# E6 Roterud–Storhove

Høringsinnspill og innsigelser 2021

Oppdragsnummer:	5195019
Oppdragsnavn:	E6 Roterud-Storhove
Dokumentnavn:	Høringsinnspill Lillehammer Kommune

## Lillehammer - samordning statlige innsigelser - høring reguleringsplan E6 Roterud-Storhove

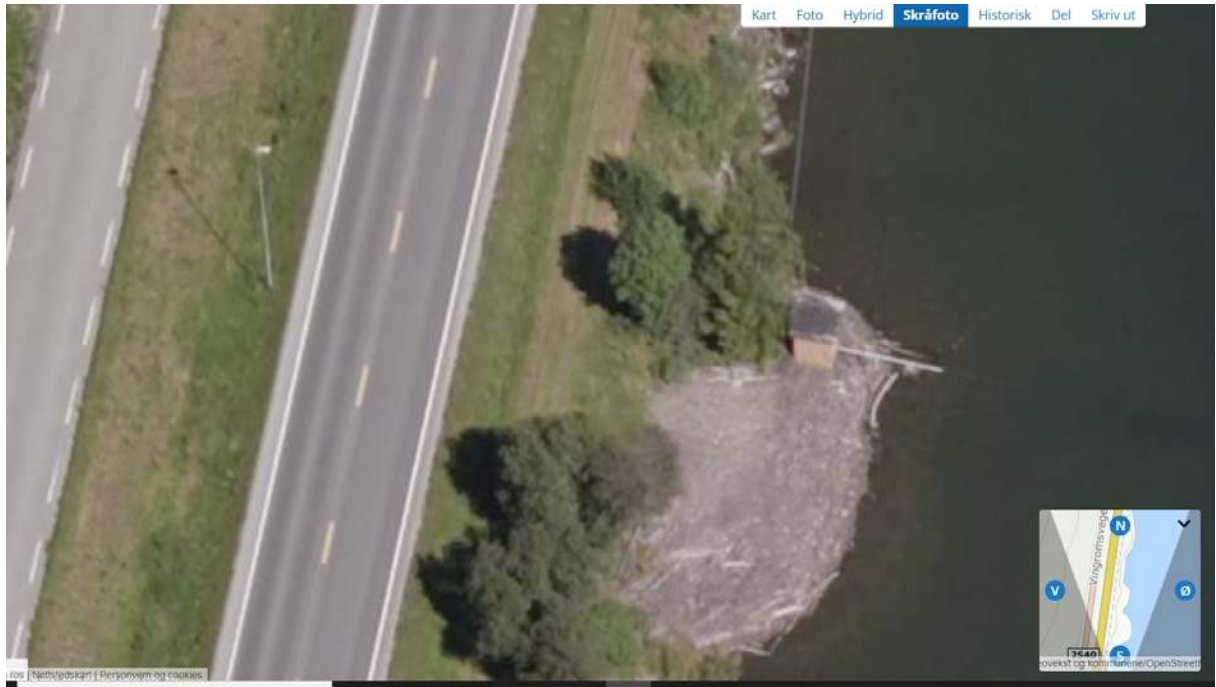
Pumpehus er i dag plassert her med rørgate kryssende E6. Nødvendig tilkomst til installasjonen er nødvendig med både bil og traktor. Spesielt ved service og vedlikehold av pumpe og utsetting av rør i Mjøsa. Pumpe er stor og det er nødvendig med hjelp av f.eks traktor med frontlaster. Området rundt pumpehus kan også være aktuelt for egent plass for utsetting av båt. Vanningsanlegget er sentralt i å kunne utnytte vekstsesongen optimalt og sikrer muligheter i dyrking av ulike kulturer.

#### 1. Adkomst til arealer langs Mjøsa

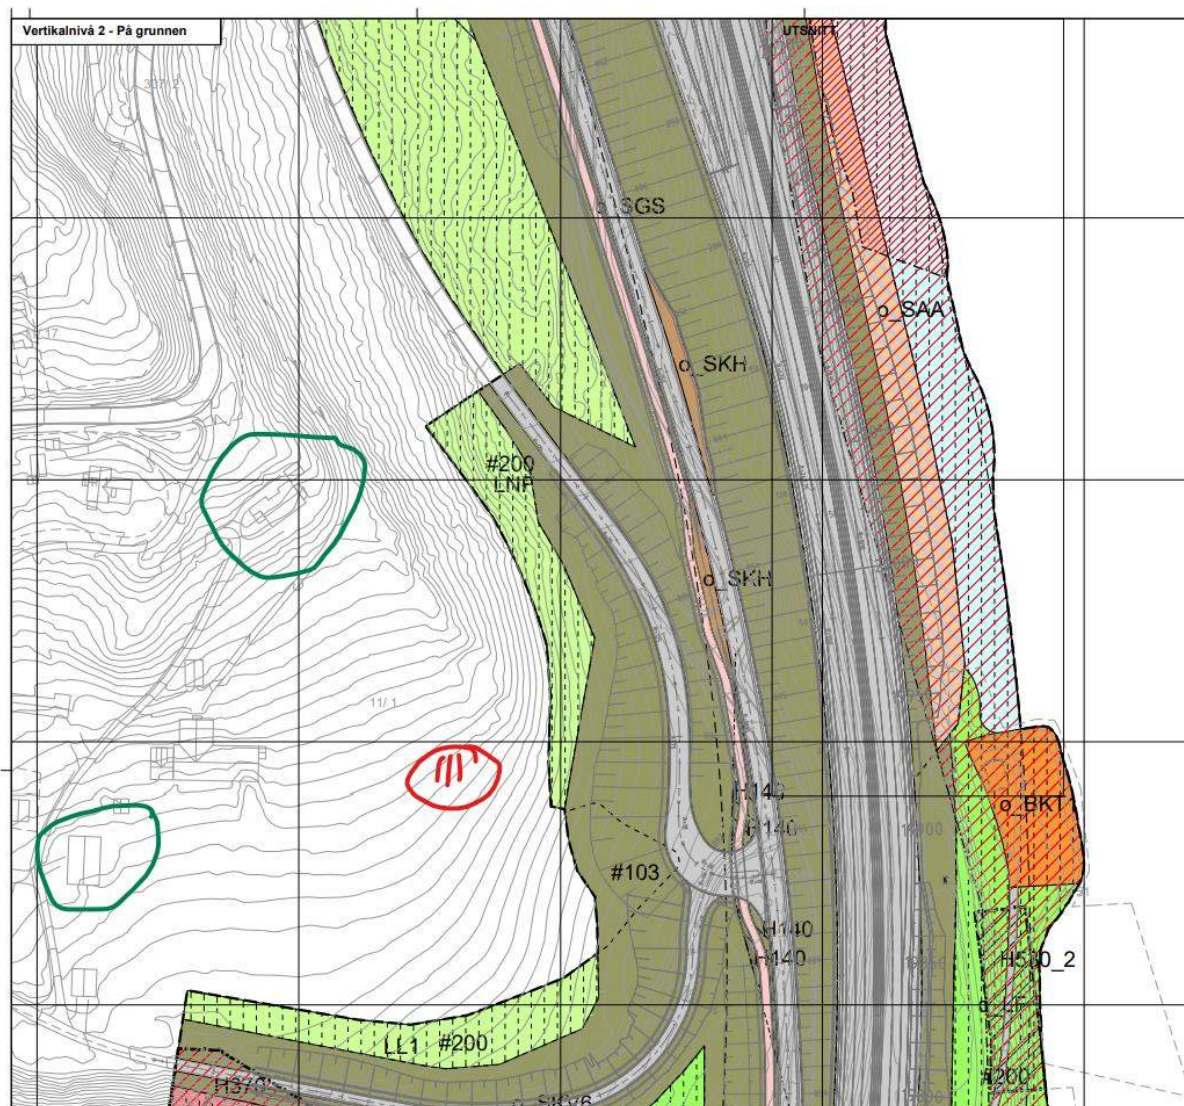
Undergang ved Roligheten er forutsatt tatt bort. For at adkomst til Mjøsa og arealer langs Mjøsa skal opprettholdes, må det være en forbindelse på utsiden av E6 langs Mjøsa fra undergangen ved Vingrom kirke eller fra rundkjøring i krysset i Vingrom. Adkomsten må ha minst standard/bredde for traktor. Området det bes opprettholdt adkomst til, er merket I i kartet under.

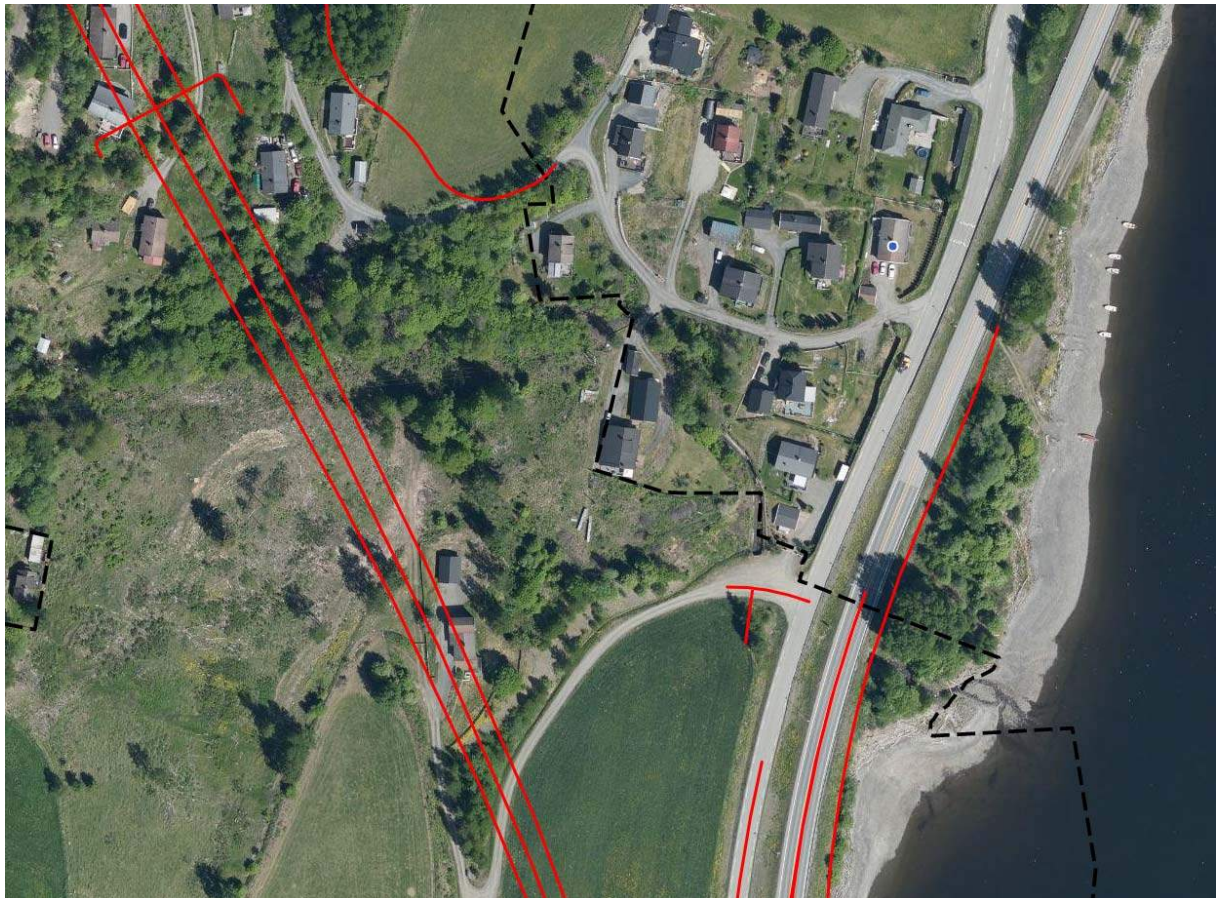
Som beboer i Øyresvika er vi opptatt av hvordan anleggstrafikken vil bli regulert. Vi ønsker ikke støy (spengning) på natten og sen kveld/tidlig morgen. Det må være mulig å kunne være ute og å kunne ha soveromsvinduet på lufting om natten som man vanligvis er/har. Vi ønsker ikke at veien mellom Vingromsvegen og Hovlsivegen blir benyttet til anleggstrafikk da veien er i dårlig forfatning og dette vil påvirke de som bor langs veien.

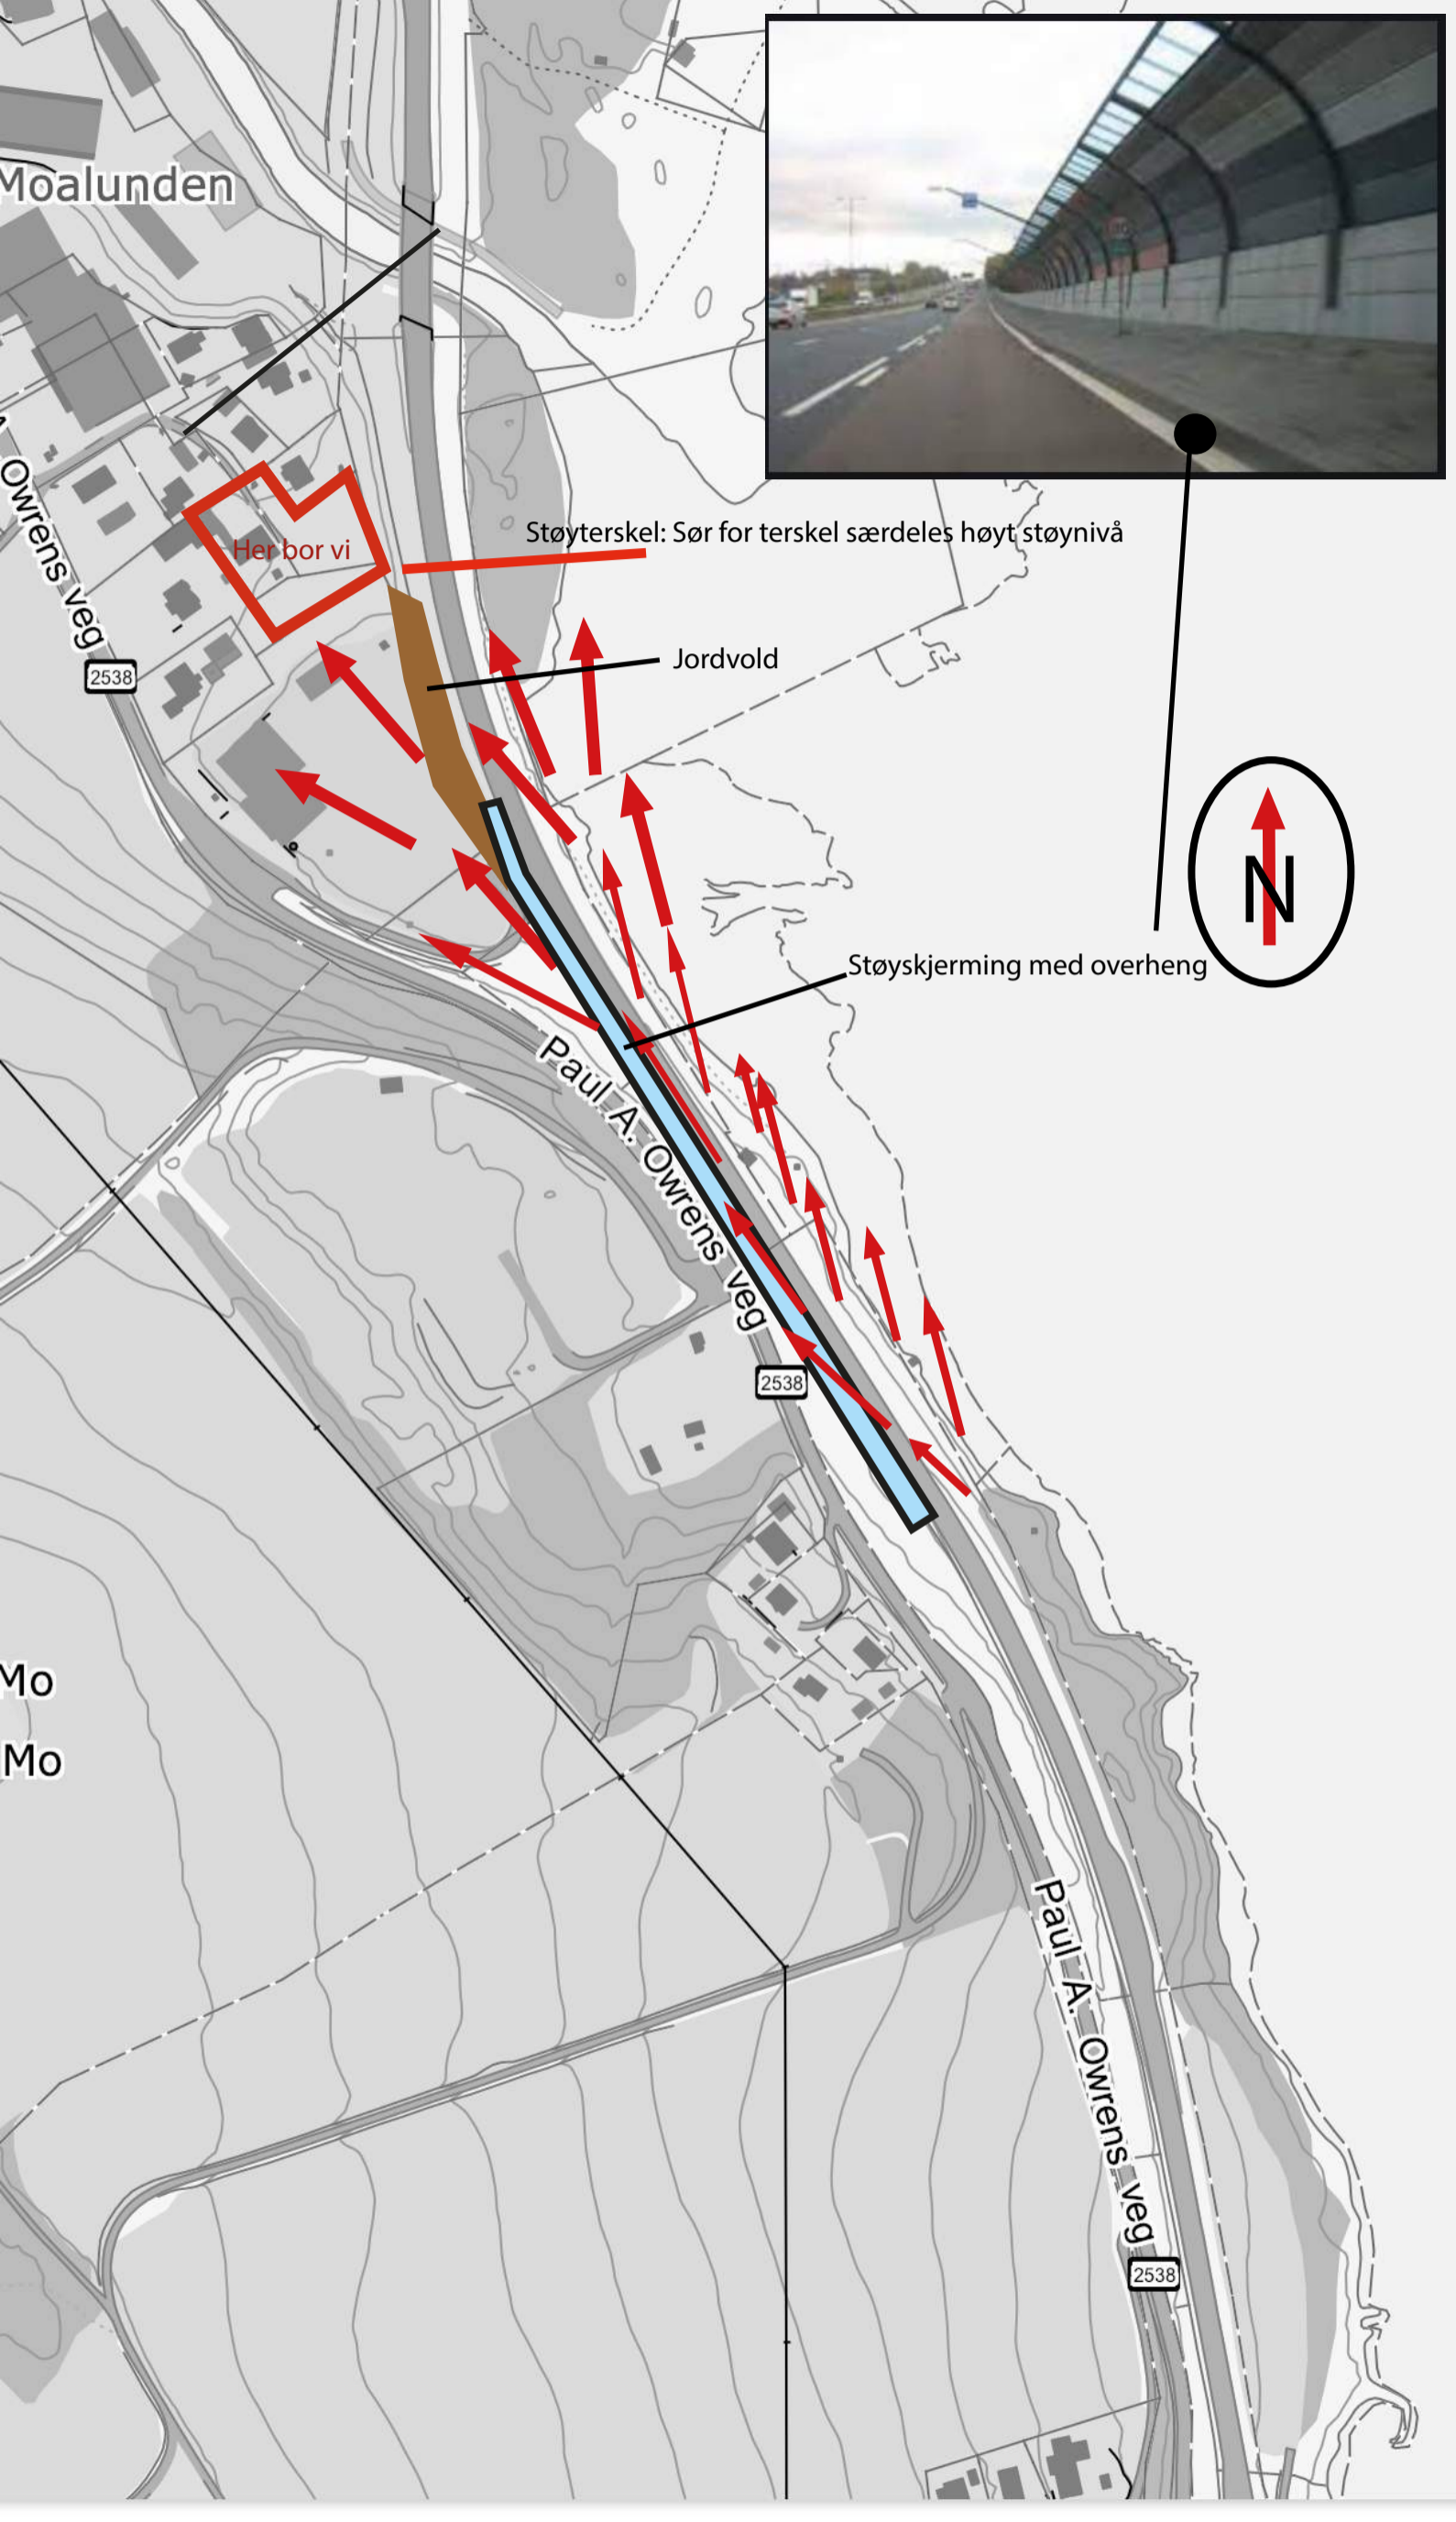
Det blir serdeles viktig med omfattende støyskjerming. Idag virker strekningen sør for betongfabrikken som en lydsjakt (røde piler), som sprer seg ut der hvor terrenget åpnes opp ved betongfabrikken. Det bør være støyskjerm med overheng på denne strekningen. Dagens støyskjerming virker dårlig da den står for langt fra støykilden.

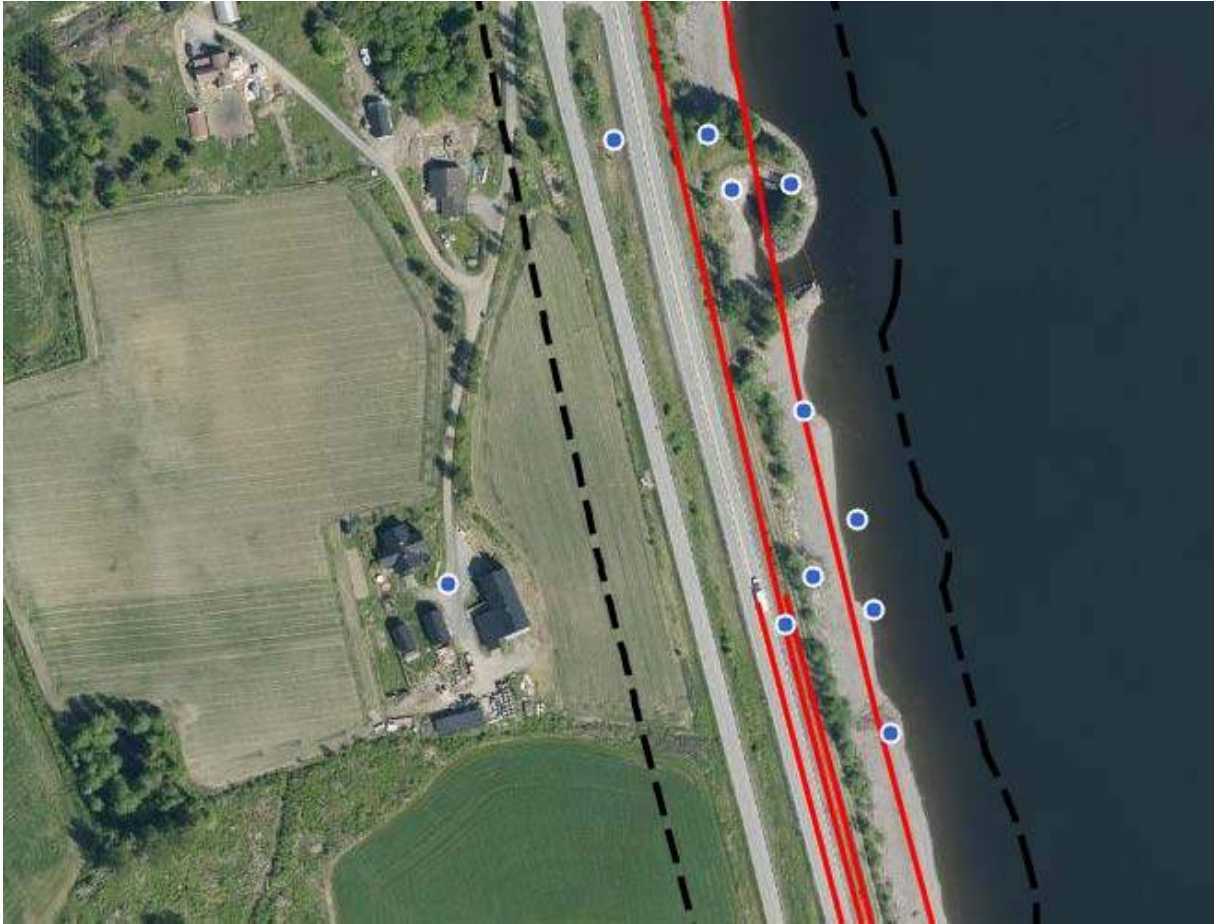
Notvarp lågåsildfiske må reetableres

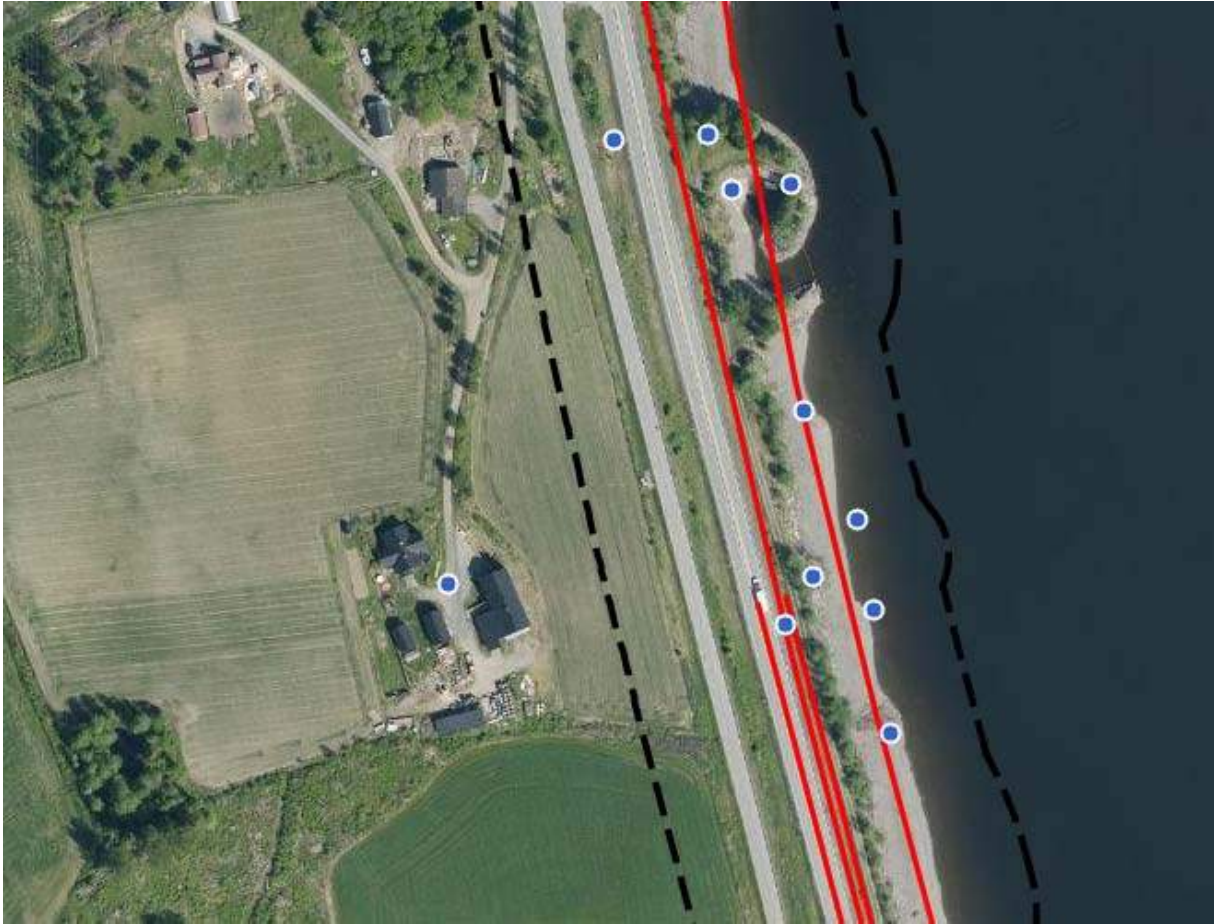
Ny molo, båt plass og bade plass er beskrevet reetablert her. Båttutsetningsplass også viktig.

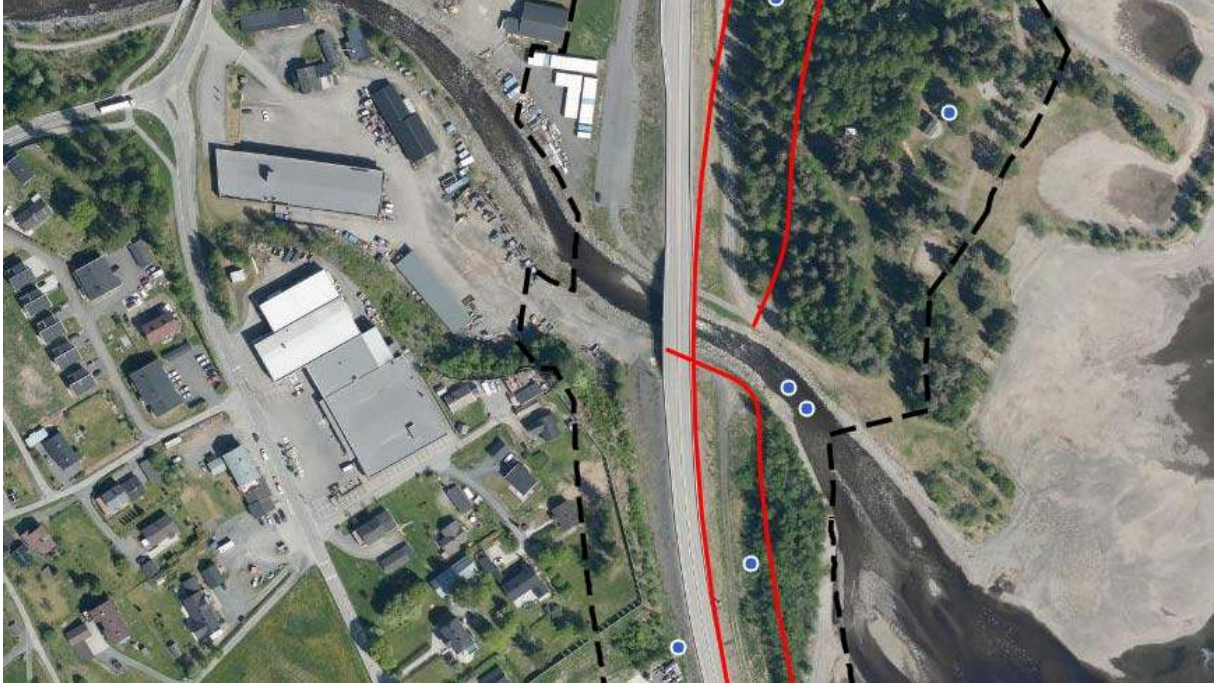
Pr. i dag kan det ikke skrives at det etableres tursti fra Stranda til Øyresvika. Bru over Rinna er nødvendig.

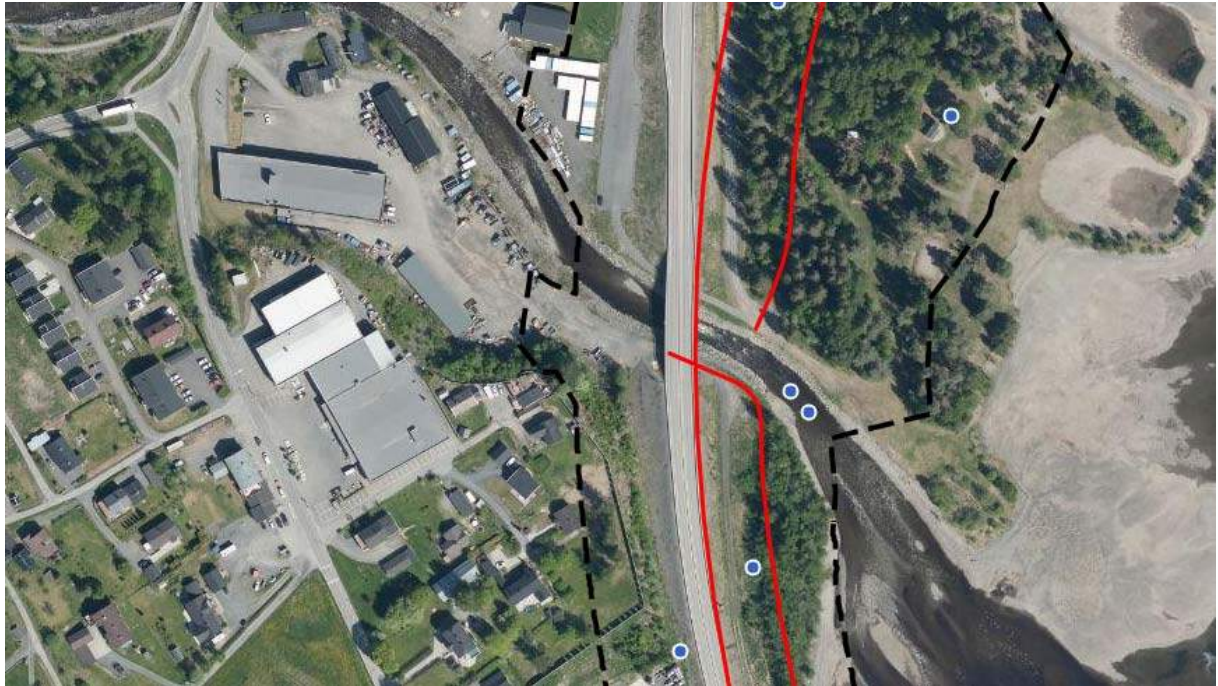
Det er behov for å knytte ny tursti sammen med en gangbro over Rinna.  
Viser til innspill fra Vingrom grendeutvalg og Vingrom idrettslag
